Mission régionale d'autorité environnementale
OCCITANIE

**Avis sur
Extension et fiabilisation de la station d'épuration de Ginestous-
Garonne à TOULOUSE (31)**

N°Saisine : 2025-014413

Avis émis le 10 avril 2025

Figure 4 : plan d'implantation des nouveaux ouvrages de la tranche 1 (source : pièce A – note de présentation non technique)

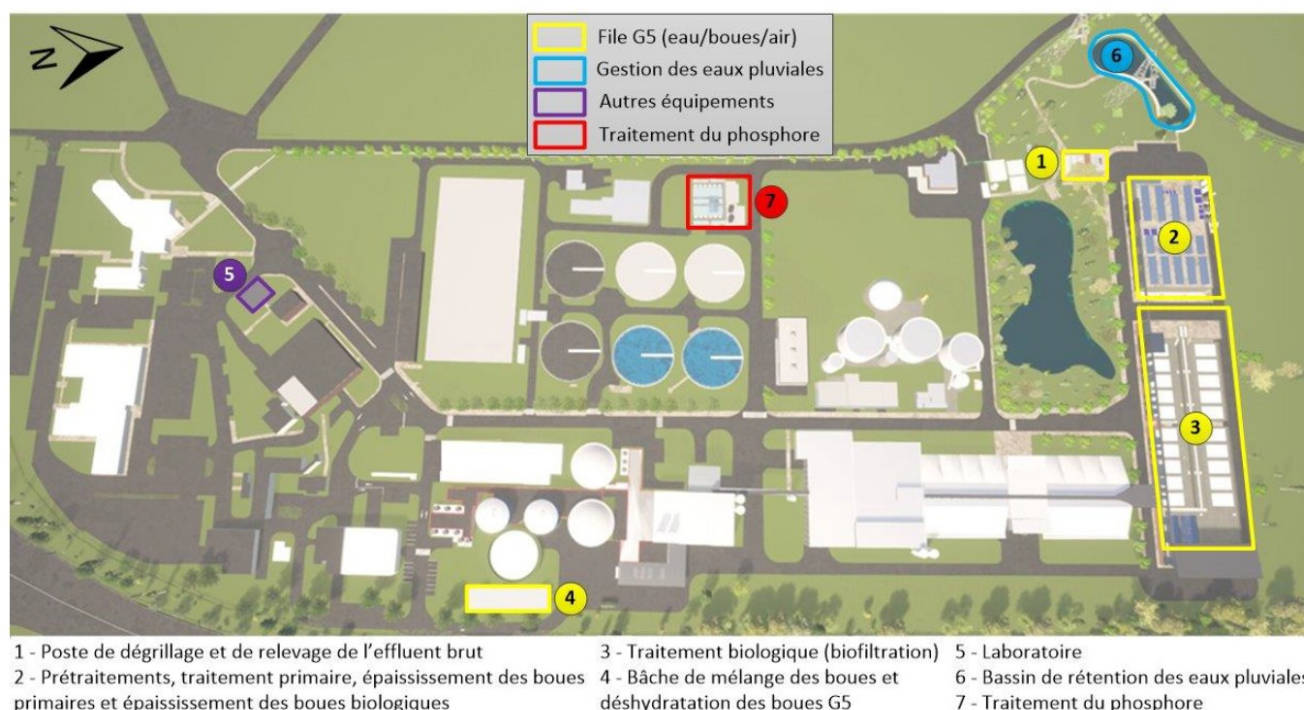
Le projet comprend deux tranches de travaux qui s'étendent jusqu'en 2038. Toulouse Métropole précise que les incidences sont, dans la mesure du possible, anticipées à l'échelle de l'ensemble du projet. Toutefois, compte tenu des incertitudes concernant la deuxième tranche (évolution réglementaire, dimensionnement), une actualisation de l'étude d'impact sera réalisée lors de la mise en œuvre des travaux prévus à échéance 2032-2038. La MRAe prend acte que seule la première tranche est aujourd'hui clairement définie et considère qu'en cohérence avec l'article L. 122-1-1 du code de l'environnement, la procédure d'actualisation d'étude d'impact est pertinente.

En revanche, elle note des lacunes qui perdurent dans la définition du projet. En page 170, il est précisé qu'un rabattement de nappe aura lieu pour la première tranche de travaux. Le dossier précise que les incidences de ce rabattement ne sont pas étudiées et seront complétées dans un porter-à-connaissance. Si cette procédure peut être adaptée dans le cadre de l'instruction d'un dossier d'autorisation au titre de la loi sur l'eau, ce n'est pas recevable dans un processus d'évaluation environnementale, où l'article L. 122-1 du code de l'environnement précise que « *lorsqu'un projet est constitué de plusieurs travaux, installations, ouvrages ou autres interventions, il doit être appréhendé dans son ensemble, y compris en cas de fractionnement dans le temps et dans l'espace et en cas de multiplicité de maîtres d'ouvrages, afin que ses incidences soient évaluées dans leur globalité* ».

Par ailleurs, en page 15 de l'étude d'impact, un tableau liste pour chaque type d'impact, les composantes du projet prises en compte dans leur analyse. La MRAe note que les informations indiquées dans ce tableau ne sont pas cohérentes avec la rédaction de l'étude d'impact. À titre d'exemple, le tableau indique que l'analyse des incidences sur la maîtrise du risque inondation est réalisée à l'échelle des deux tranches de travaux alors que l'étude d'impact (à partir de la page 177) n'intègre que les incidences de la première tranche de travaux.

La MRAe relève également que le périmètre du projet décrit dans le résumé non technique n'est pas cohérent avec celui présenté dans l'étude d'impact : seule la première tranche de travaux est présentée dans le résumé non technique.

La MRAe rappelle l'obligation réglementaire de prendre en considération le projet dans sa globalité, couvrant par conséquent l'ensemble des deux tranches de travaux. Dans le cas du projet décrit ici, la procédure d'actualisation de l'étude d'impact est pertinente. En revanche, la MRAe recommande d'ores et déjà :

- d'intégrer dans le périmètre du projet, les opérations de rabattement de nappe réalisées dans le cadre de la première tranche de travaux et de conduire une analyse de ses incidences potentielles sur les risques naturels et les ressources en eau ;
- de mettre en cohérence les informations du tableau qui liste les incidences des tranches prises en compte pour chaque typologie d'impact (page 15 de l'étude d'impact) avec les éléments inclus dans l'étude d'impact ;
- de reprendre la description du projet du résumé non technique pour y intégrer l'ensemble des composantes du projet (deux tranches de travaux).

Figure 5 : zonage du PPRI de Toulouse (source : étude d'impact) (zone grise = zone d'aléa faible, zone cyan = zone d'aléa moyen, zone bleue = zone d'aléa fort)

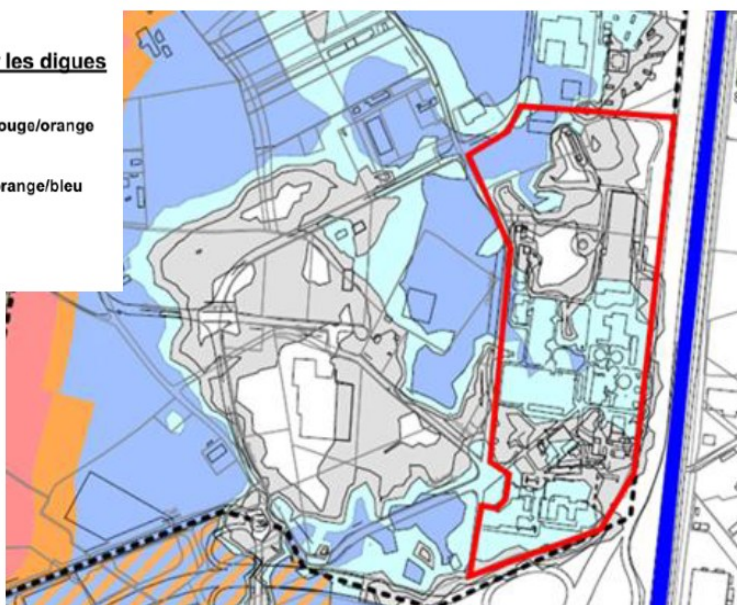
Une modélisation hydraulique a été conduite en s'appuyant sur les données du PPRI en situation initiale et en situation future. La modélisation a été réalisée pour la crue de référence du PPRI. Elle prend en compte uniquement les incidences de la première tranche de travaux.

Les résultats des modélisations montrent des incidences positives notamment du fait de la déconstruction de la file de traitement G2. Les surfaces inondées sont similaires entre l'état actuel et l'état projeté après réalisation du projet mais les hauteurs d'eau et les vitesses sont réduites.

Une modélisation hydraulique complémentaire est réalisée pour prendre en compte le chantier de construction d'un centre de maintenance de Tisseo⁷, actuellement en cours, à proximité du projet. Les résultats montrent que les incidences restent faibles du fait de la réduction de l'inondabilité du site de Ginestous liée à l'aménagement du centre de maintenance.

L'impact des remblais en zone inondable et sur le champ d'expansion des crues est également évalué (document annexe à l'étude d'impact). La création des nouveaux ouvrages, bâtiments et voiries représente 17 230 m². Cela entraîne une surface de 7 932 m² et un volume d'eau de 8 137 m³ soustraits au champ d'expansion de la crue. De manière à compenser ces impacts, trois zones sont identifiées au sein de la station : la zone enherbée à l'entrée du site, la zone laissée libre après la déconstruction des ouvrages de la file G2, la future zone d'implantation de la file G6. Un décaissement de 0,6 m de ces trois zones est prévu pour créer un volume supplémentaire disponible en cas de crue de 9 622 m³ (surface de 16 036 m²). Le dossier conclut à un impact nul sur le champ d'expansion des crues. La MRAe considère que la compensation des volumes soustraits à la crue ne peut être considérée comme pérenne dans la mesure où elle se situe dans l'emprise de la future file de traitement G6. Son efficacité ne peut donc pas être garantie à long terme. Elle estime que des mesures complémentaires doivent être proposées.

Compte tenu du projet de création de la file de traitement G6 au sein d'un secteur identifié pour compenser les volumes soustraits à une crue, la MRAe recommande de compléter les mesures afin de garantir une compensation totale de la perte de champ d'expansion des crues à long terme.

L'étude d'impact ne propose pas d'évaluation de la vulnérabilité du projet par rapport au risque inondation. À ce sujet, « le GIEC prévoit une augmentation du risque inondation sur l'Europe de l'Ouest (+10 % à 18 % du débit de pointe centennale), ainsi qu'une augmentation de la fréquence et de l'intensité des fortes précipitations dans les régions alpines, en Europe de l'Ouest et sur le bassin méditerranéen⁸ ».

Aussi, la MRAe considère que les conséquences du changement climatique ne sont pas suffisamment appréhendées dans le dossier. L'étude d'impact doit évaluer la vulnérabilité des aménagements réalisés pour des événements aggravés.

La MRAe recommande de compléter le dossier par une analyse des incidences hydrauliques du projet en prévision de phénomènes d'intensité supérieure aux crues étudiées, en prenant en compte les effets du changement climatique.
